Technical *Info*

Zmiana zestawu paska rozrzędu CT 909 K5 dla silników VW/Audi/Skoda/Seat 1.8 T/2.0 na CT 909 K10

(Zmiana z hydraulicznego tłumika drgań na mechaniczną rolkę napinającą)

Rys. 1
Wersja do zmiany

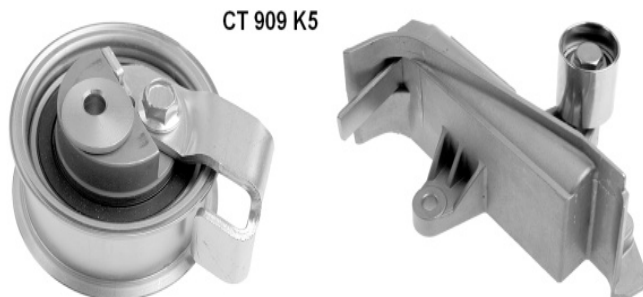
Elementy dostarczane w zestawach paska rozrzędu nie odpowiadają zainstalowanej wersji (Rys. 1).

Według producenta OE do wskazanych w katalogu pojazdów należy stosować nowy system napinający z mechaniczną rolką napinającą. W związku z tym, hydrauliczny tłumik napinacza z małą rolką jest zamieniony na nową wersję tylko z uchwytem na rolkę (Rys. 2).
